Rundschreiben: 14

Kapillarrohr-Regler Best.-Nr. 80 0664 ist nicht mehr lieferbar.
Er muss auf Energieregler Best.-Nr. 80 2857 umgebaut werden.

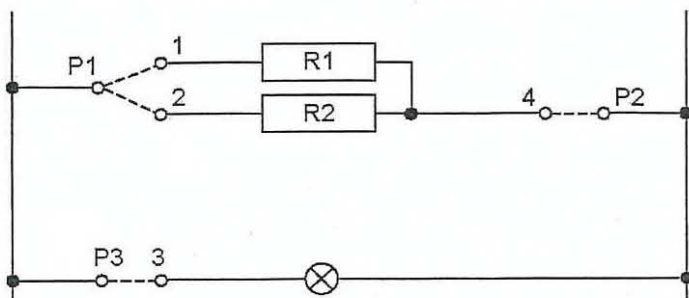
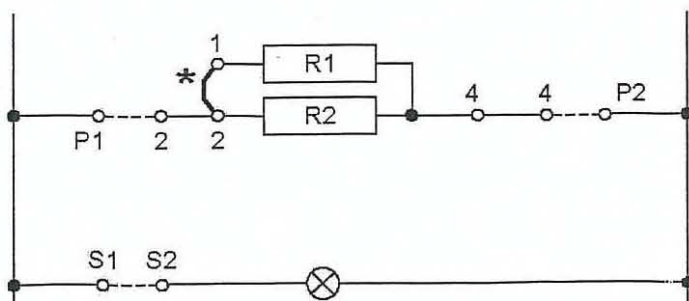
Kapillarrohr-Regler (alt) nicht mehr lieferbar

Energieregler (neu) Best.-Nr. 80 2857

* Brücke Best.-Nr. 802716 einsetzen

Den Fühler des Kapillarrohr-Reglers abtrennen und in der Kochplatte belassen.
(VDE-Zeichen auf dem Typenschild entfernen, da markante technische Änderung.)
